Supervision Report

평택 폐수종말처리시설 #관리동 - 1, 2

02 평택 하수종말처리장 - 관리동 1, 2

BIM 간섭체크

08-101-0600

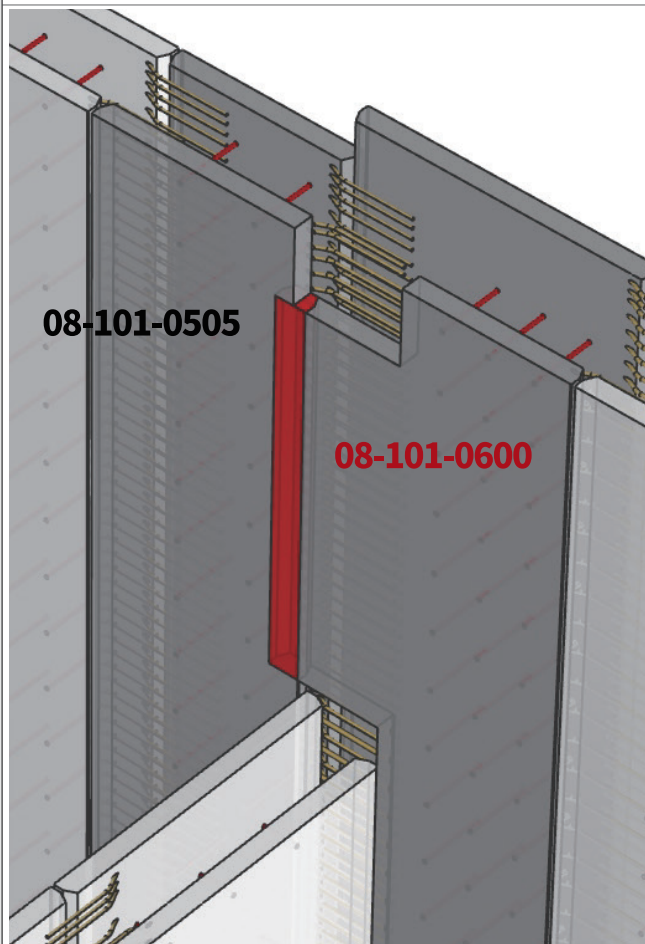
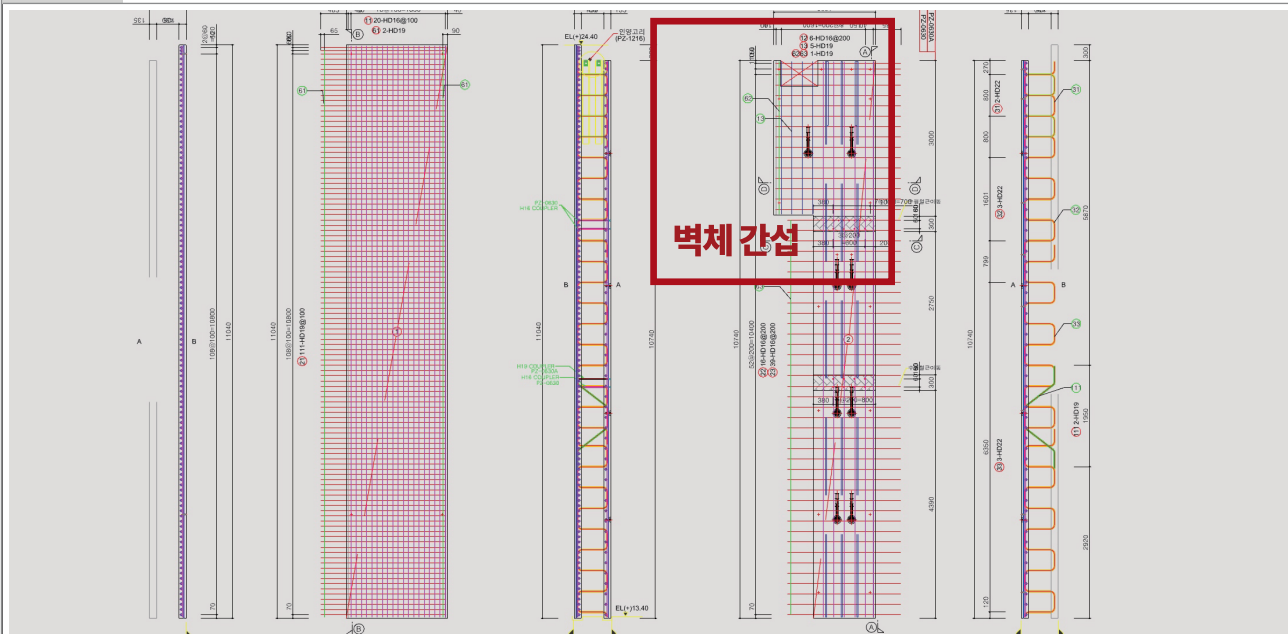
벽체 08-101-0505, 08-101-0600 간섭 발생
08-101-0600번 벽체 수정 필요

08-101-0600번 벽체 수정

08-201-0108

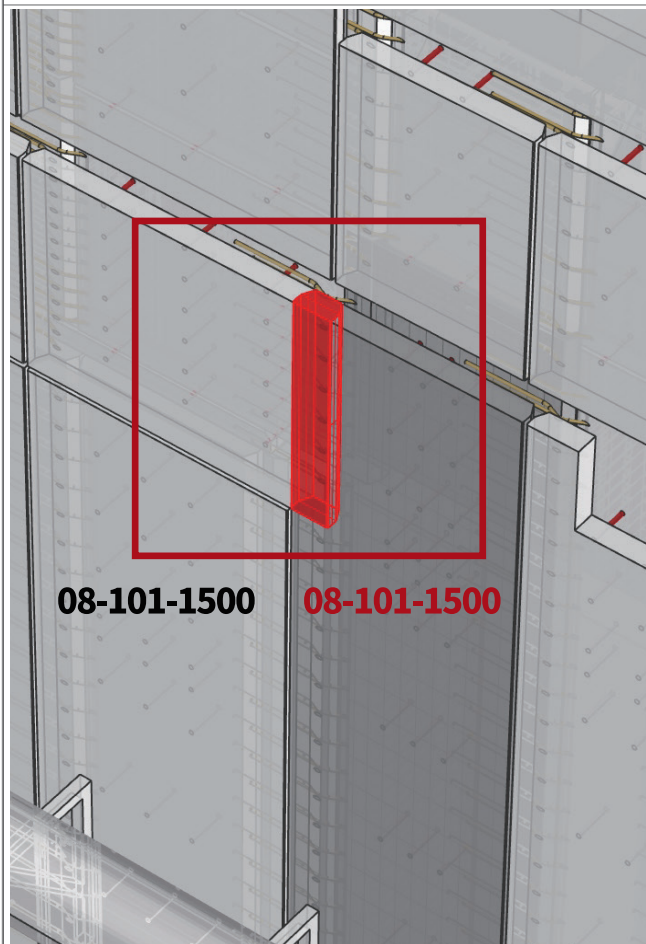
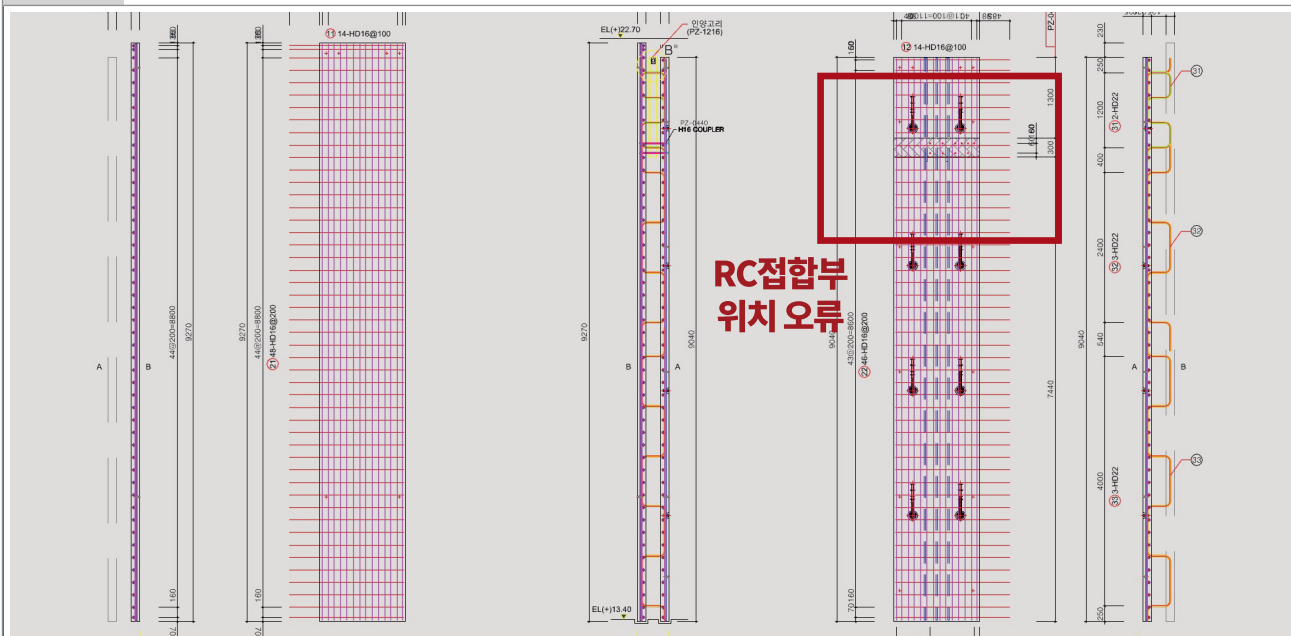
제작상세도면과 배치도에서 현장타설(RC)구간의 벽체를 보강해줄 수 있는 코브라 철근 형태로 수정되어야함

제작상세도면과 배치도에서 코브라 철근의 형태 수정

08-101-1501

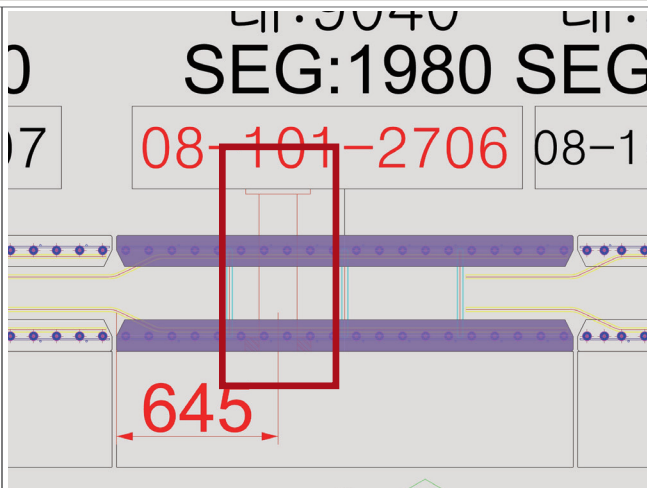
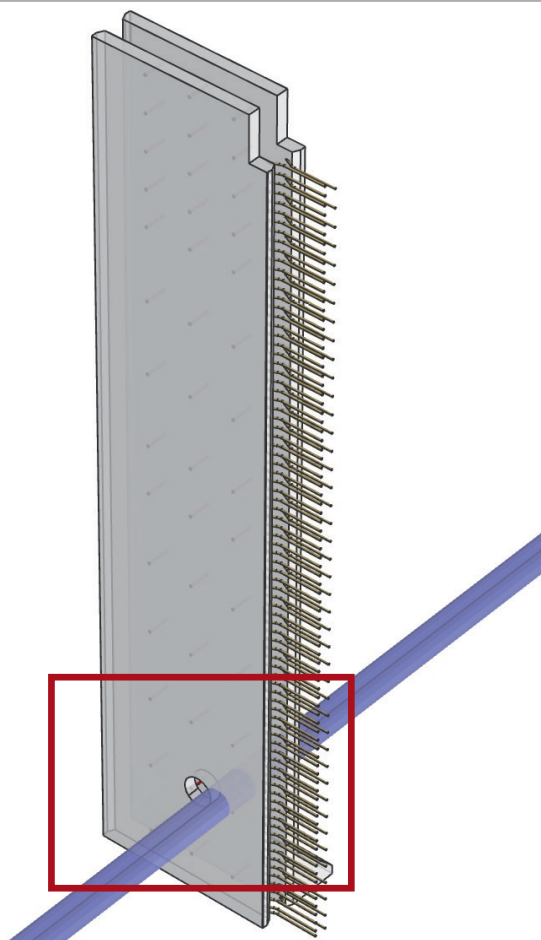
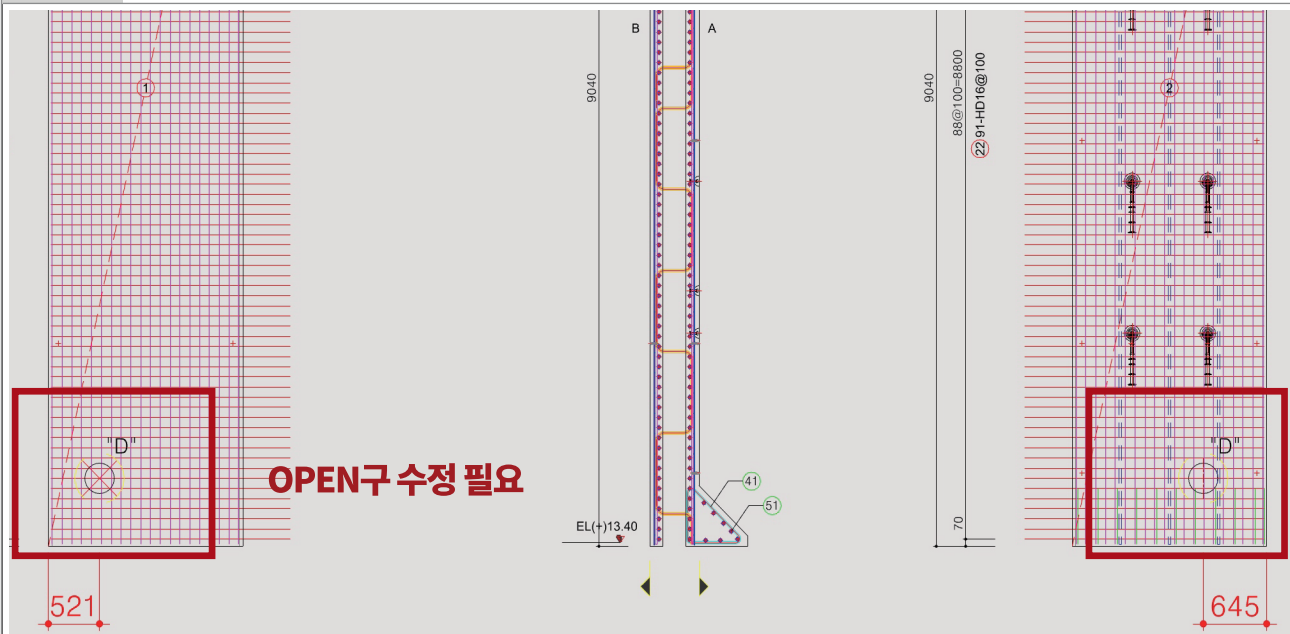
08-101-1501 벽체와 거더 간섭발생

벽체에 거더 OPEN구 표현

08-101-2706

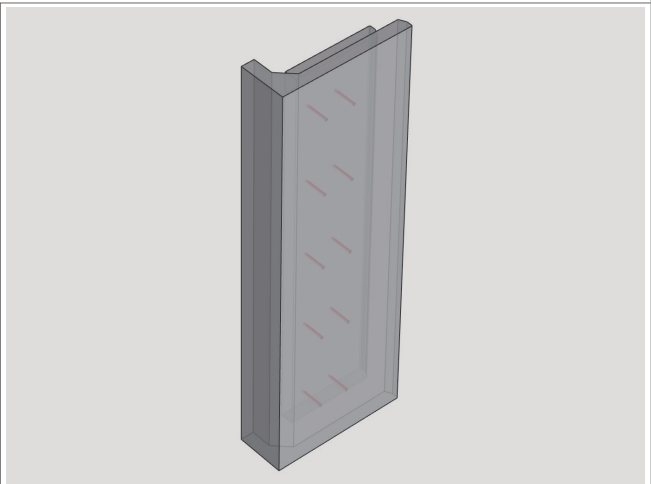
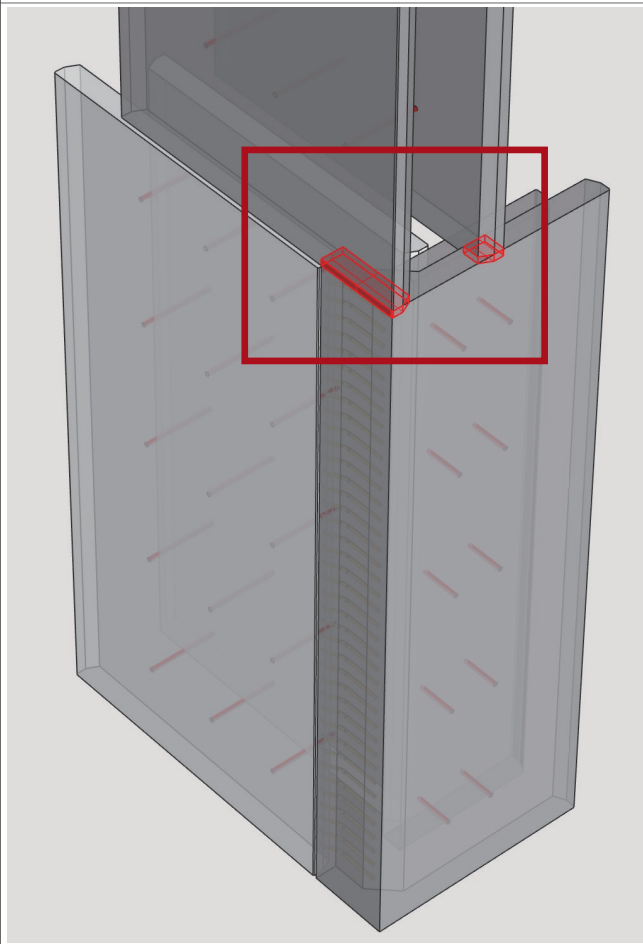
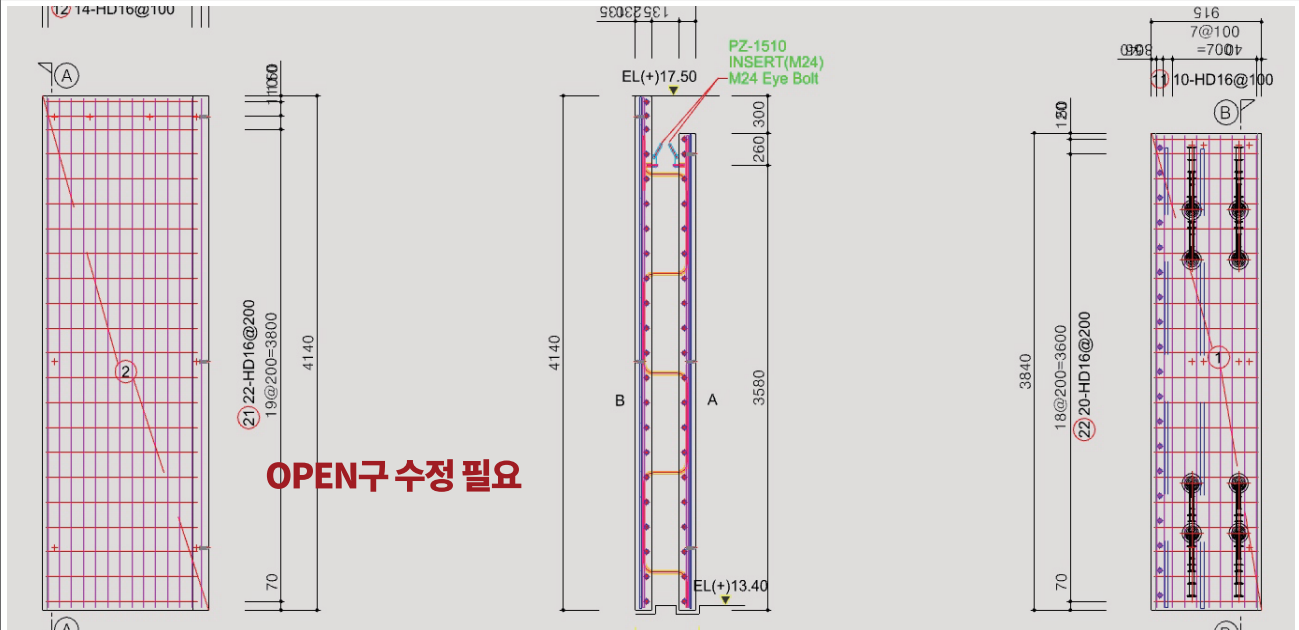
벽체 08-101-2706 하단 개구부 위치
내측외측 차이 125mm 발생

OPEN구 사각형으로 수정

08-102-4500

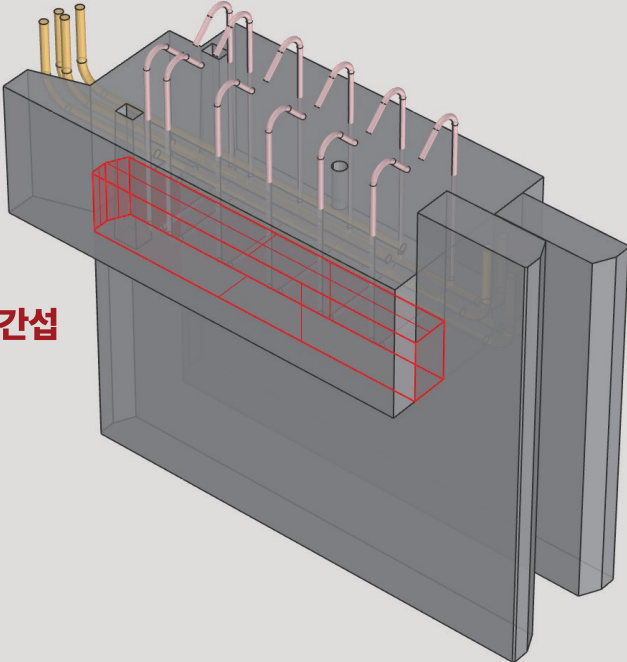
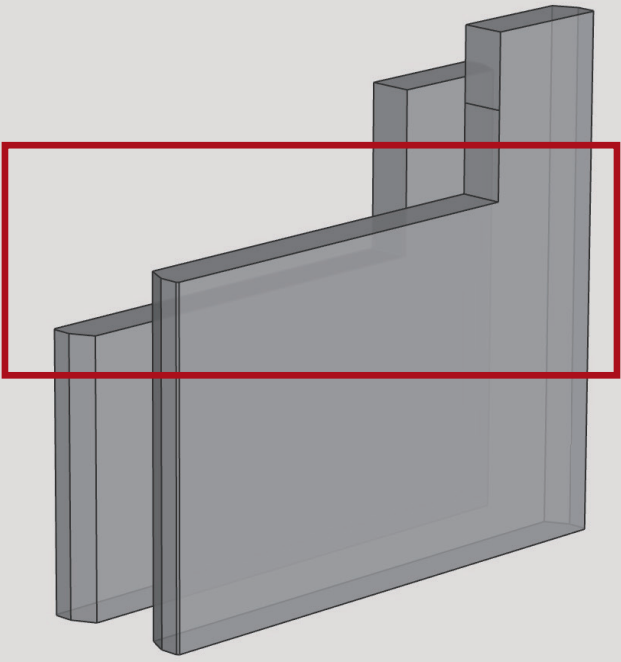
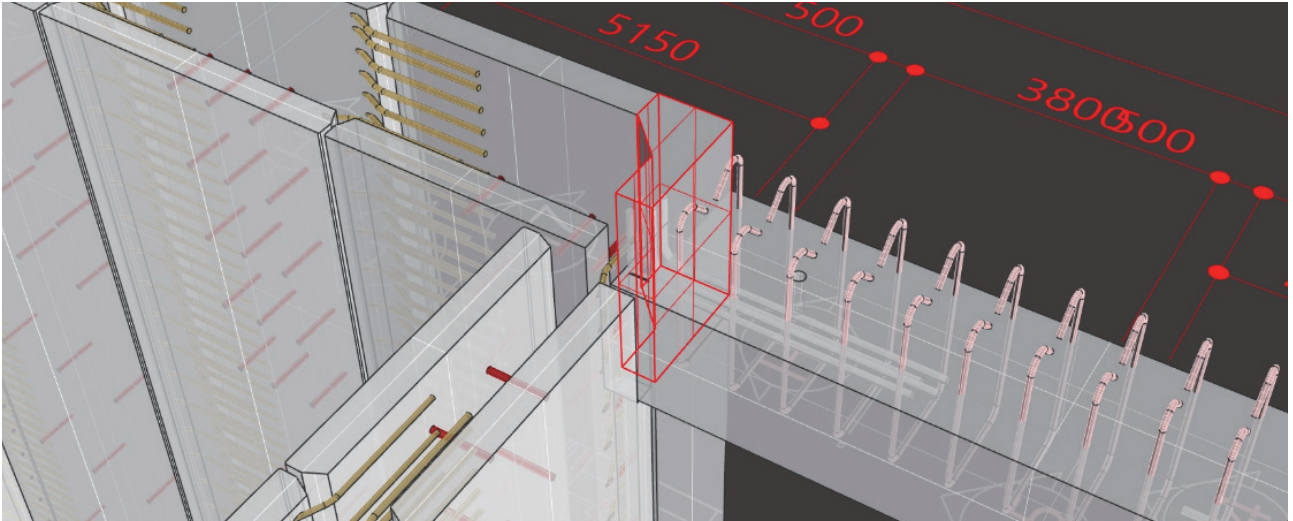
벽체와 거더 간섭

높이 일치해야함

벽체 08-102-4500 높이 차이(오류)로
거더 12-101-1300와 간섭 발생

벽체의 내측 외측 같은 높이로 수정

08-101-1305, 08-101-1306

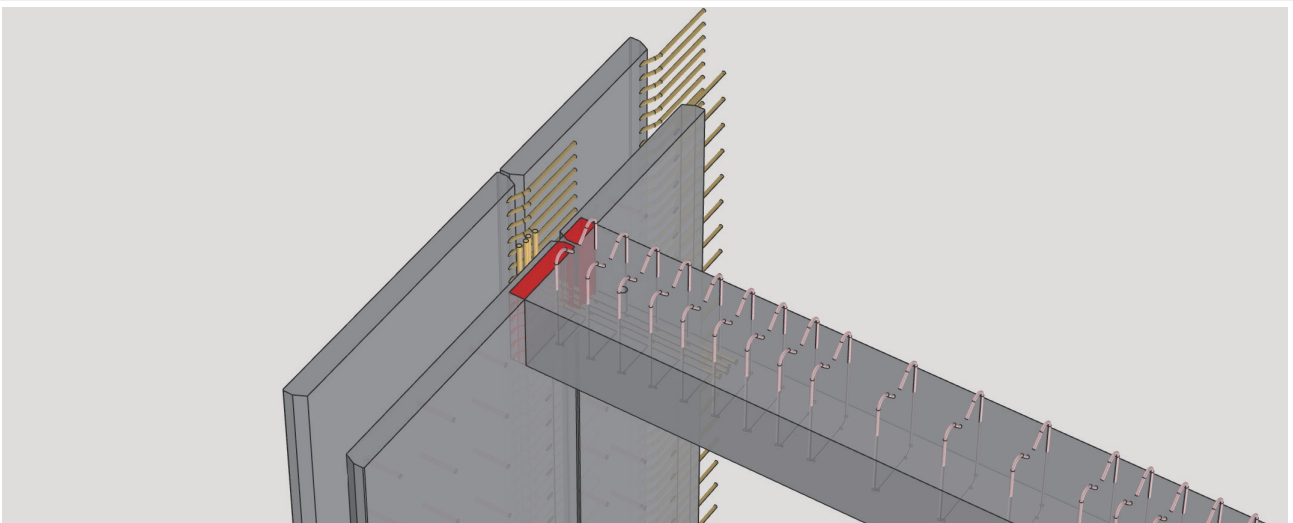
벽체의 거더부분 OPEN구가 없어 간섭 발생

벽체 OPEN구 추가 및 수정

08-101-1501

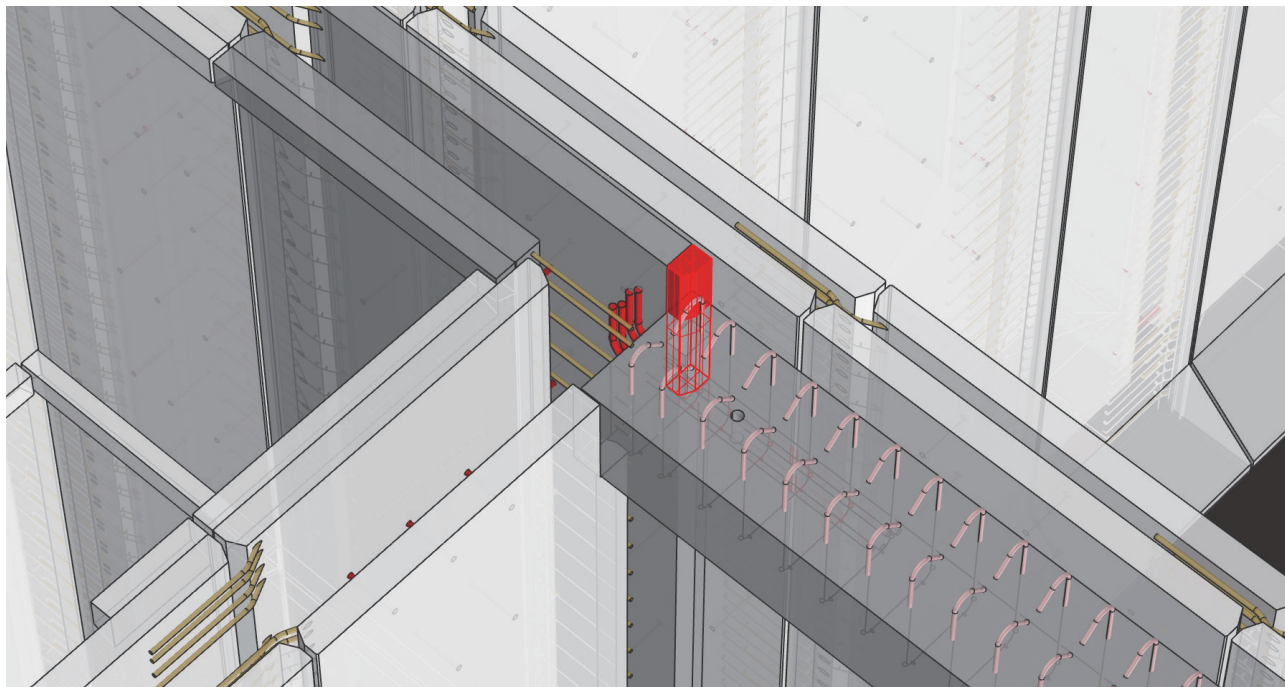
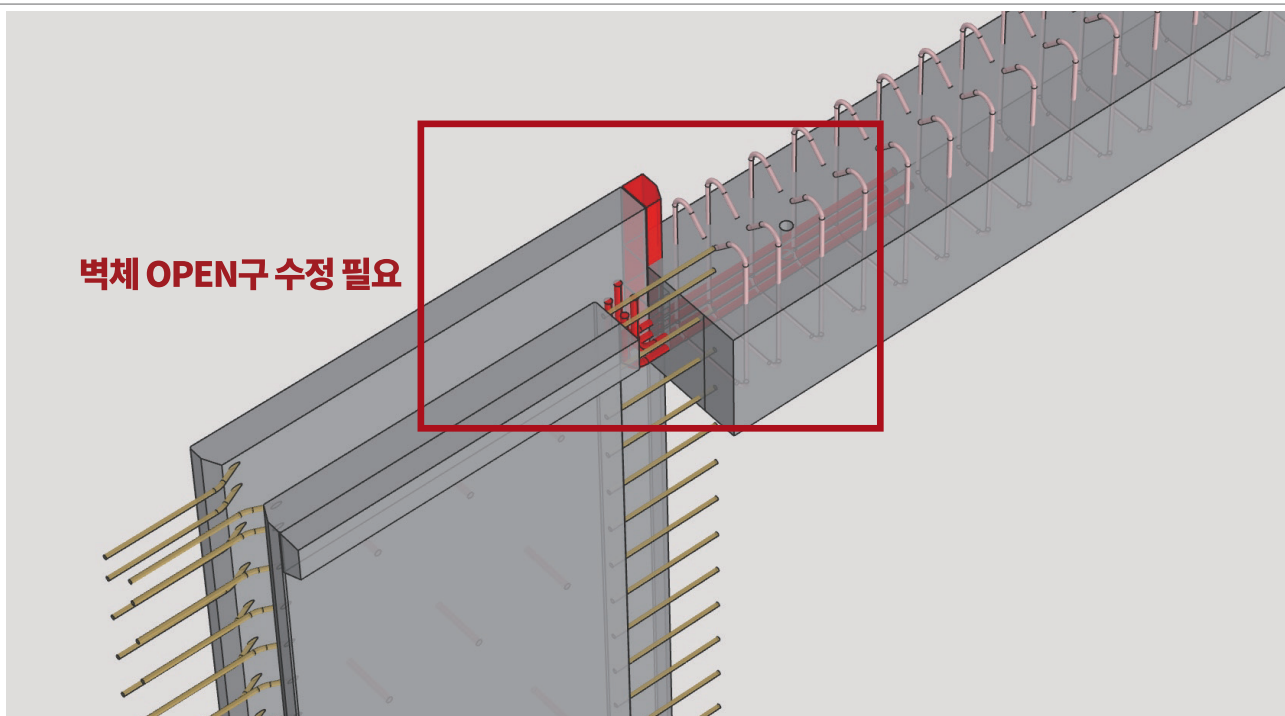
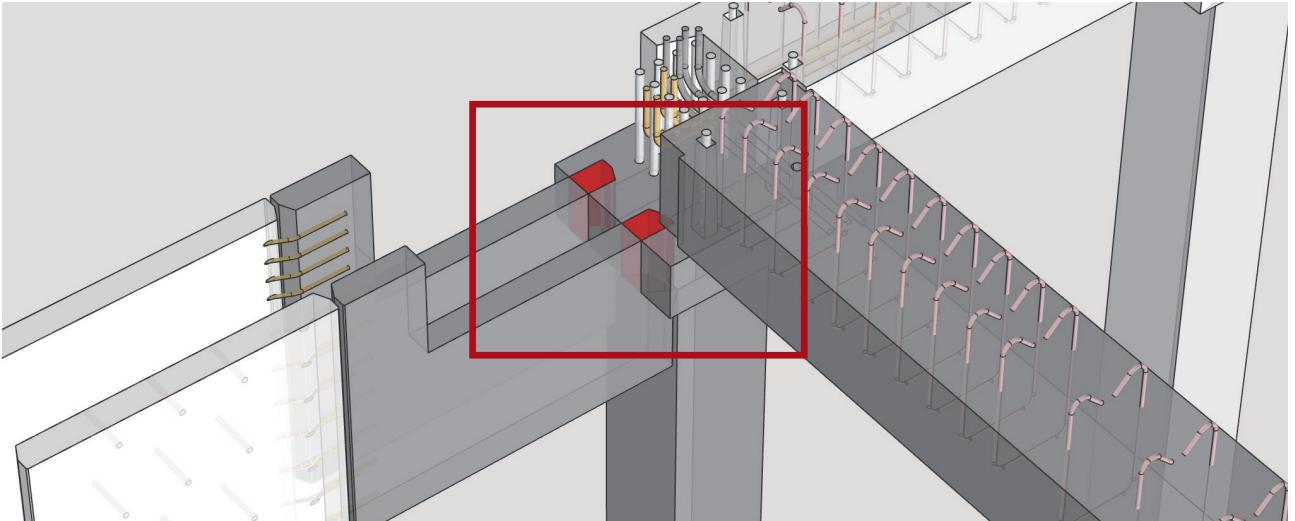
**벽체 OPEN구 수정 필요**

벽체와 거더(철근) 간섭 발생

벽체 OPEN구 추가 및 수정
